Avis sur le projet du « parc éolien de Brion » à Brion (36)

Autorisation environnementale

N°MRAe 2022-3986

Contexte éolien (Source : étude d'impact, page 32)

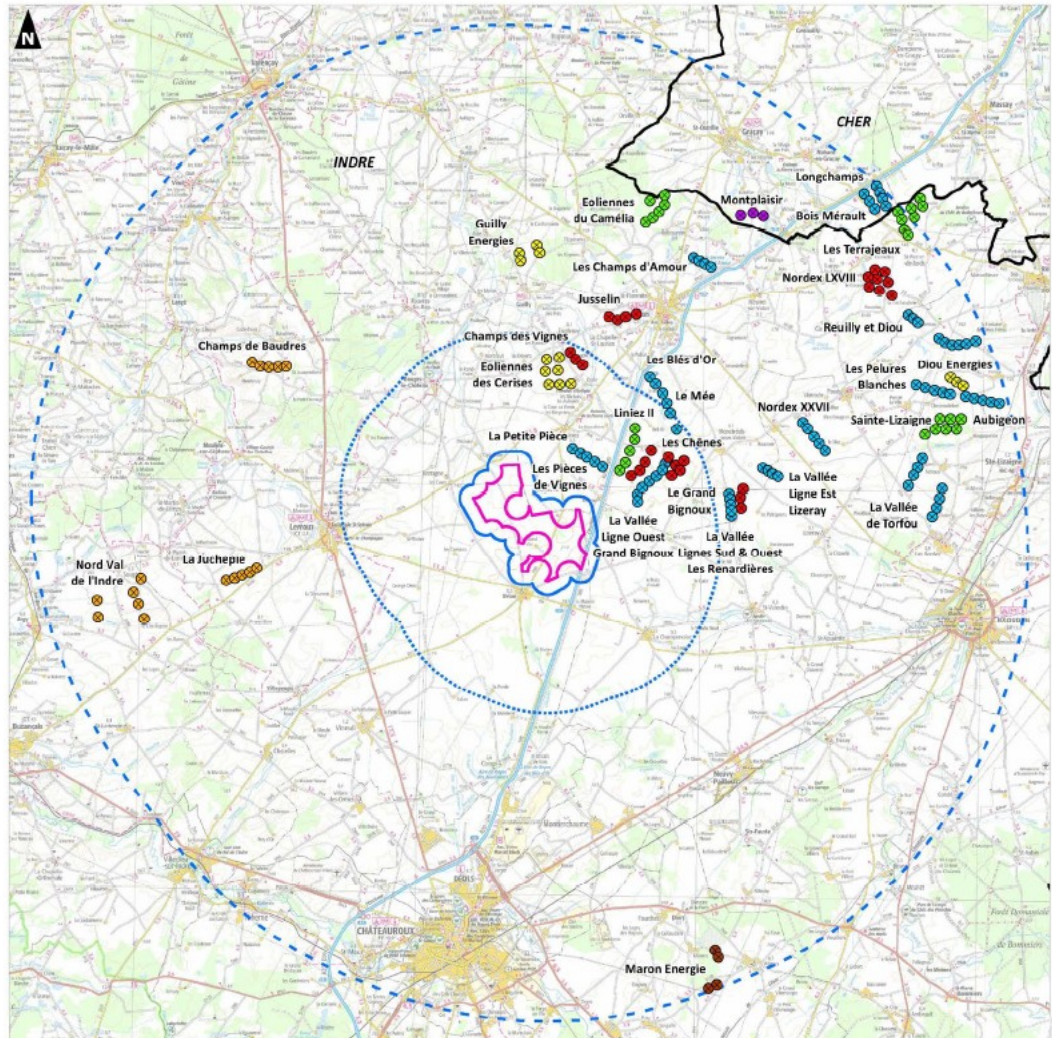
Le contexte éolien est présenté au moyen d'une liste des projets sous forme de tableau et d'une carte matérialisant les projets autorisés, refusés et en cours d'instruction. Dans le périmètre de l'aire d'étude éloignée, le pétitionnaire totalise 160 éoliennes (dont 30 ont fait l'objet d'un refus) se concentrant principalement au nord-est de la ZIP.

Le dossier analyse l'effet de saturation pour les 13 hameaux qui entourent le projet. L'impact du projet sur les effets d'encerclement et de saturation visuelle est jugé fort pour un hameau (Le Grand Grangeneuve) et modéré pour trois autres. De fait il est noté dans l'étude d'impact que le projet du parc éolien de Brion s'inscrit en périphérie d'un contexte éolien relativement dense dans la partie est de l'aire d'étude éloignée.

Parmi les 13 lieux de vie étudiés, l'étude d'impact reconnaît que Vatan, Ménétréols-sous-Vatan et Liniez présentent déjà des effets d'encerclement et de saturation visuelle avérés ou engagés (page 274). A Liniez, le projet éolien réduit l'espace de respiration à 122°, franchissant ainsi le dernier seuil d'alerte¹⁰, l'indice d'occupation des horizons et l'indice de densité des horizons occupés étaient déjà supérieurs aux seuils d'alerte avant le projet.

Mais ce ne sont pas les seules situations de saturation. La commune de Bretagne connaît aussi une réduction¹¹ des espaces de respiration à 115°, soit en-dessous des recommandations régionales de 160°. A Cigognolle l'espace de respiration de 132° devient inférieur au seuil d'alerte. Au lieu-dit Le Grand Grangeneuve (Brion), les trois indices sont dépassés car l'espace de respiration est nettement réduit à 136°. Au lieu-dit Le Grand Vau (Brion) le parc éolien génère une augmentation notable de l'indice d'occupation des horizons (+ 74°) qui, avec 152° dépasse le seuil d'alerte. Ces indices sur plusieurs communes montrent que les incidences visuelles du projet sont sous-estimées.

L'étude d'impact aurait en outre dû prendre en compte le projet du parc éolien de la Gondonnerie, porté par un autre opérateur sur les communes de Brion et de la Champenoise, dont il n'est pas fait mention dans le dossier.

L'autorité environnementale recommande de réévaluer les incidences visuelles du parc dans l'évaluation environnementale en intégrant les effets cumulés du projet de parc éolien de la Gondonnerie dont l'instruction est en cours.
